ПАСПОРТ ДОСТУПНОСТИ

объекта социальной инфраструктуры (ОСИ) № 28

ФГБОУ ВО «ТулГУ» (Корпус №19-литер -2)

**АКТ ОБСЛЕДОВАНИЯ
объекта социальной инфраструктуры
К ПАСПОРТУ ДОСТУПНОСТИ ОСИ № 28**

Фото № 7. Основной вход.

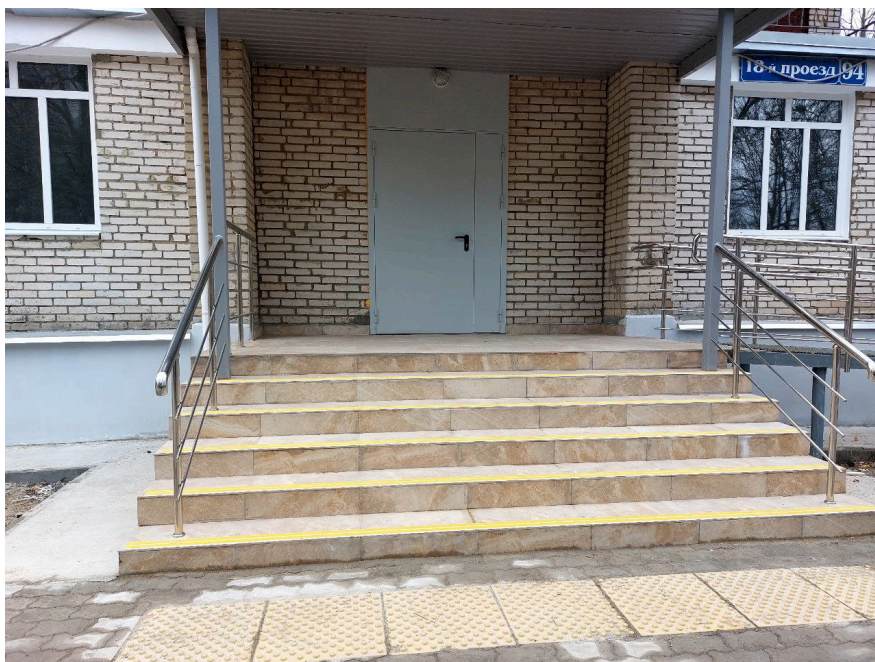
2.1	Лестница (наружная)	есть	-	7	Отсутствует кнопка вызова	К, О, С, Г	Перед лестничным маршем на высоте 0.85м - 1,1м установить кнопку вызова персонала для оказания помощи инвалидам. Кнопку вызова установить на контрастном фоне с обозначением знаком 0,15 х 0,15 м, на высоте 0,9 -1,1 м. Рекомендуется установить кнопку вызова справа по ходу движения на отдельно стоящей опоре (СП.59.13330.20 п.6.1.1,п.8.1.7 ГОСТ 52131-2019)	Текущий ремонт
				8	Отсутствуют осязательные предупреждающие наклейки на поручнях	С	Рекомендуется обозначить осязательными предупреждающими наклейками начало/окончание поручней	Текущий ремонт
				7,8	Отсутствуют бортики на боковых краях ступеней, не	О	Рекомендуется оборудовать бортики высотой не менее 0,02м	Текущий ремонт

Фото № 12.

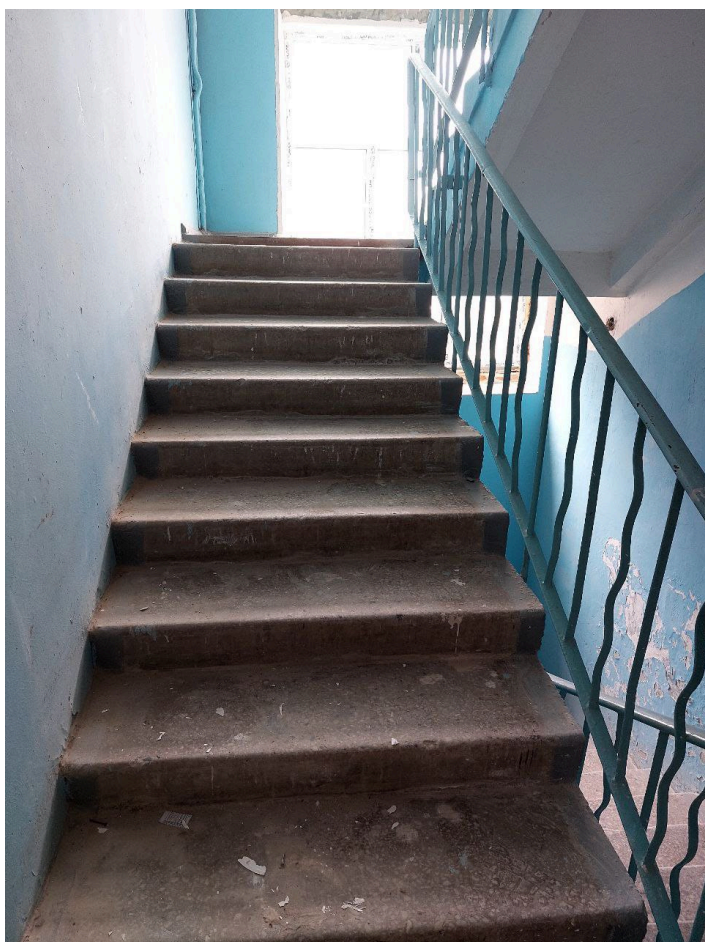
ориентации инвалидов по зрению	
3.2	Лестница (внутри здания)	есть		12, 18, 38	Отсутствует контрастное выделение краевых ступеней верхнего и нижнего лестничных маршей	С	Выделить краевые ступени лестницы контрастными полосами шириной не менее 0,08 м по всей ширине лестничного марша (п. 6.2.8 СП 59.13330.2020)	Текущий ремонт
				12, 18	Отсутствуют бортики на боковых краях ступеней, не примыкающих к стенам	О	Рекомендуется оборудовать бортики высотой не менее 0,02м или применить другие устройства на боковых краях ступеней, не примыкающих к стенам, для предотвращения соскальзывания тростей (п.6.2.8 СП 59.13330.2020)	Текущий ремонт
				12, 18, 38	Отсутствует обозначение начало/окончание поручней и нумерация этажей	С	Обозначить осязательными предупреждающими наклейками начало/окончание поручней. Установить тактильно-информационные таблички с обозначением нумерации этажа.	Текущий ремонт
				12, 18	Отсутствуют двухсторонние поручни	С,О	Установить с двух сторон поручни на высоте 0,9 м, завершающие горизонтальные части поручня должны иметь травмобезопасное окончание и выступать за границы лестничного марша на 0,3 м (СП 59.13330.2020 п. 5.1.13)	Текущий ремонт

Фото № 15.

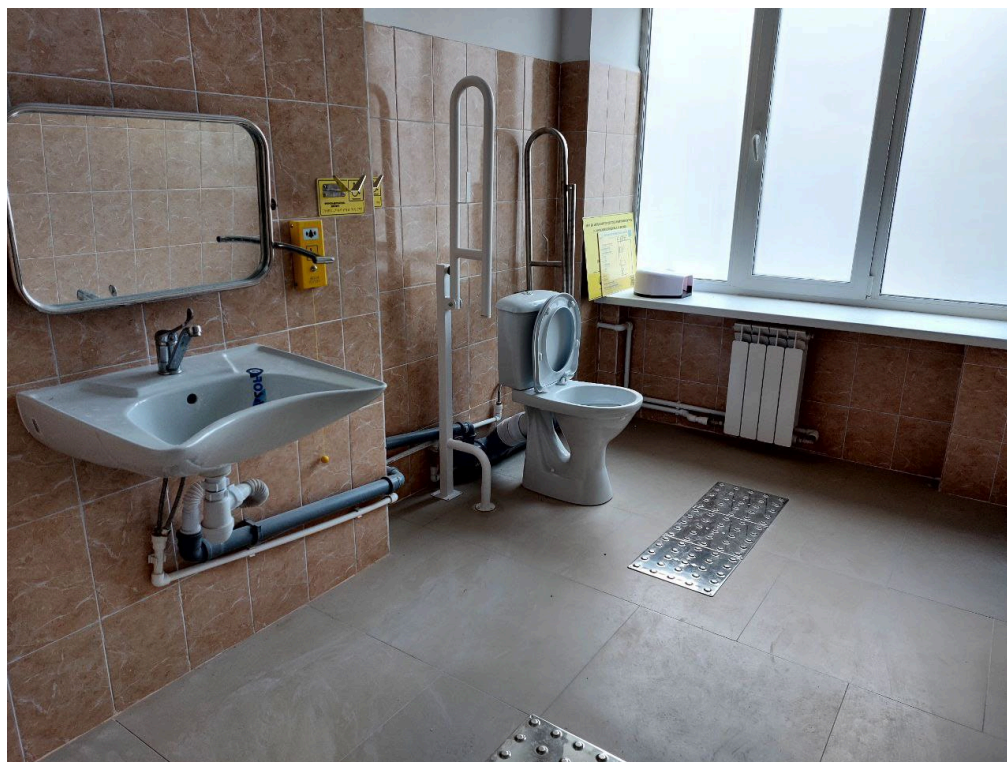
15, 33	Отсутствует опорный поручень для раковины	К, О, С	Установить для раковины поручень для опоры инвалидов при использовании умывальниками (п. 5.5.14 ГОСТ Р 51261-2022)	Текущий ремонт
				34	На дверях установлены шарообразные дверные ручки	С, Г, У.	Установить дверные ручки, которые имеют форму, позволяющую инвалиду управлять ими одной рукой и не требующую слишком больших усилий нажимного или «С» «П» образного вида (п.6.4.3 СП 59.13330.2020)	Текущий ремонт
5.2	Душевая/ ванная комната	нет						
5.3	Бытовая комната (гардеробная)	нет						
	Общие требования к зоне	Привести в соответствие с СП 59.13330.2020

Фото № 25.

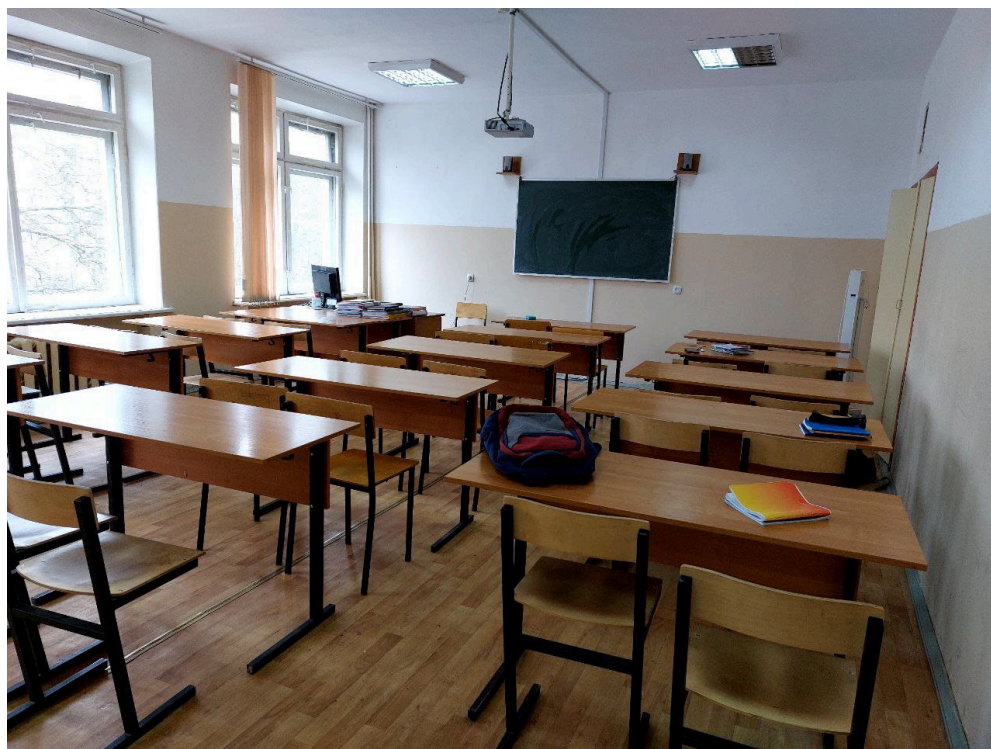
25, 37	Аудитории не	С, Г	Рекомендуется	Текущий

оборудованы аудиовизуальной системой информации, специальными техническими средствами обучения индивидуального и коллективного пользования	оборудовать классы ауди-визуальной системой информации, специальными техническими средствами обучения индивидуального и коллективного пользования, а также индукционной петлей, системой усиления звука для слабослышащих детей (переносной индукционной петлей или беспроводная звукоусиливающая аппаратура коллективного пользования, работающая в FM режиме (радиокласс, FM-система) для инклюзивного образования), сенсорным оборудованием для занятий со слабовидящими детьми и т.п. (согласно Приказам Минобрнауки России от 17.10.13 №1155 и от 05.04.17 №1309) Рекомендуется использовать в учебном процессе видео аппаратуру, интерактивные доски, проекторы, вычислительные комплексы с электронными образовательными ресурсами, специальную мебель для инвалидов (столы и стулья для инвалидов с нарушением опорно-двигательного аппарата). Рекомендуется предусмотреть оборудование и программное обеспечение для дистанционного	й ремонт

обучения для предметных кабинетов. Предусмотреть уровень освещенности не менее 100 лк	
				25,37	Учебные аудитории не оборудованы специальными партами для инвалидов на креслах-колясках	К	Установить специальные парты для инвалидов на креслах-колясках. Поверхность столов, используемых инвалидами на креслах-колясках, должна находиться на высоте не более 0,80-0,85 м над уровнем пола. Ширина и высота проема для ног должна быть не менее 0,75 м, глубина - не менее 0,5 м (п.8.2.2 СП 59.13330.2020)	Текущий ремонт
				35	На дверях установлены шарообразные дверные ручки	С, Г, У.	Установить дверные ручки, которые имеют форму, позволяющую инвалиду управлять ими одной рукой и не требующую слишком больших усилий нажимного или «С» «П» образного вида (п. 6.4.3 СП 59.13330.2020)	Текущий ремонт
	Компьютерные аудитории	есть		28,29	Компьютерные классы не оборудованы и не обозначены места для обучения инвалидов	К, О, С, Г, У	Рекомендуется оснастить компьютерные кабинеты (не менее 5% мест) специализированным оборудованием и программным обеспечением, в том числе, Интернет ресурсом, а также методической, справочной и информационной поддержкой, доступными для инвалидов (системы считывания экранной информации, программы распознавания речи,	Текущий ремонт

экранные увеличители, клавиатура, продублированная шрифтом Брайля и т.п.)	
				25, 28, 29	Отсутствует световой оповещатель	С, Г	Установить световой оповещатель начало – окончание занятий (п. 8.2.5 СП 59.13330.2020)	Текущи й ремонт
